改善箇所説明図

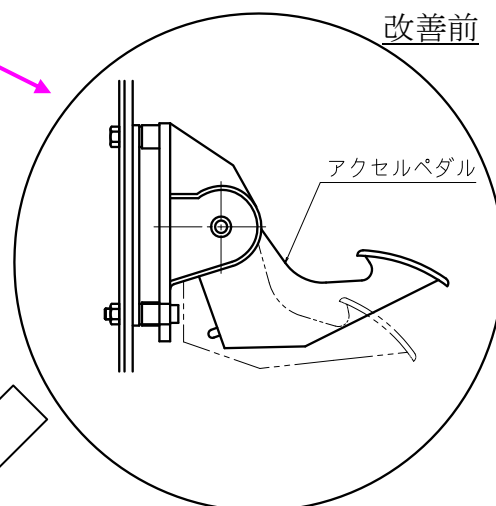
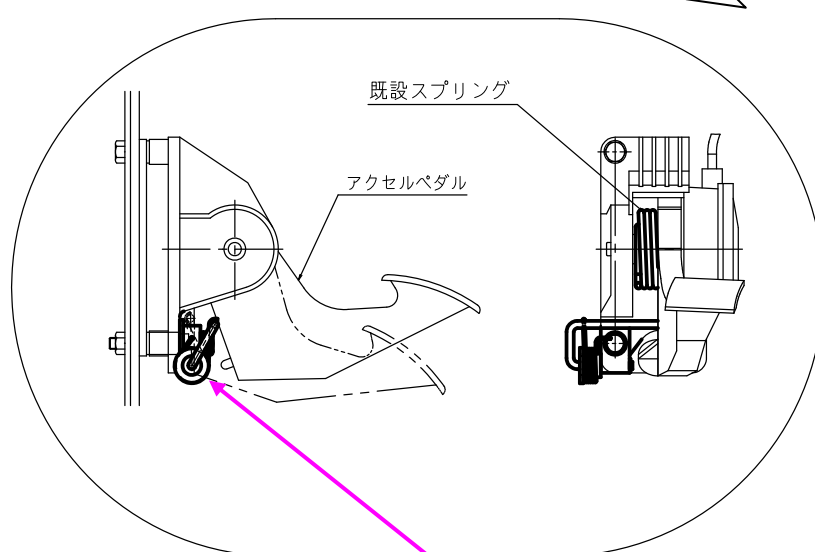
基準不適合発生箇所

クレーン車の加速装置において、アクセルリターンスプリングが一つしか装備されていないため、道路運送車両の保安基準に適合していない。

改善の内容 全車両、アクセルリターンスプリングを追加する。

識別：追加するアクセルリターンスプリングの有無にて容易に識別可能なため、特別な識別は行わない。
